## **VYSVĚTLENÍ ZADÁVACÍ DOKUMENTACE č. 7**

### **VEŘEJNÁ ZAKÁZKA „PŘELOŽKA HOŘANSKÉHO KORIDORU – TEPELNÝ NAPÁJEČ“**

**Část 1.**

**„Úseky I. a VI.“**

V technické zprávě potrubní část strana 14:

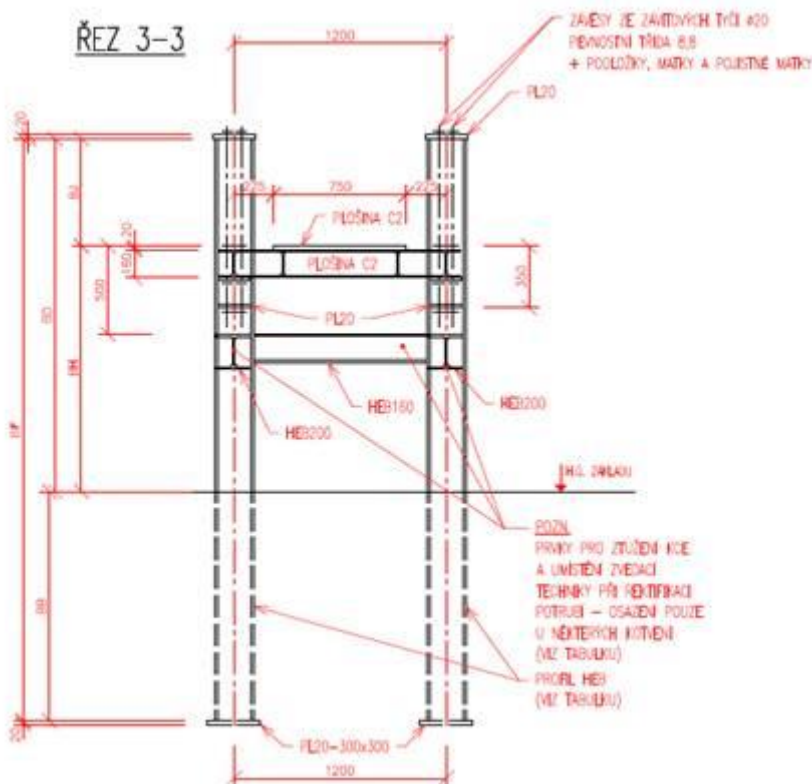
- 1) Požaduje objednatel předložit do nabídky technickou zprávu (technický popis díla) na tuto akci?
- 2) Chápeme správně, že ocelová konstrukce podpěr má být v povrchové úpravě - **pozink** a uložení má být v povrchové úpravě – **syntetika**?

„Ocelové konstrukce podpěr včetně potrubních stojanů budou dodány v pozinkové úpravě.“

V technické zprávě potrubní část strana 17:

„Uložení a konzole potrubí budou natřeny syntetickou barvou, nátěr bude proveden v odstínu RAL 6011“

ad 2) Zadavatel požaduje, aby ocelové konstrukce – podpěry, potrubní stojany a objímky, které jsou součástí dokumentace pro technologickou část – potrubí, viz rozhraní dodávek mezi technologickou částí a stavební částí, byly dodány v pozinkové úpravě. Tyto hranice jsou zobrazeny ve výkresech Vzorových příčných řezů.

Konstrukce, které jsou součástí stavební dokumentace – založení, budou opatřeny nátěrovým systémem popsáním v Technické zprávě (Arch. č. ST-

6-12776) pro stavební část – založení, kterou Zadavatel zveřejňuje současně s tímto vysvětlením.

Současně Zadavatel zveřejňuje i upravenou technickou zprávu (dokument A1 + Technická zpráva), na jejíž straně 17 byl s ohledem na svou nepřesnost vypuštěn text citovaný v dotazu.
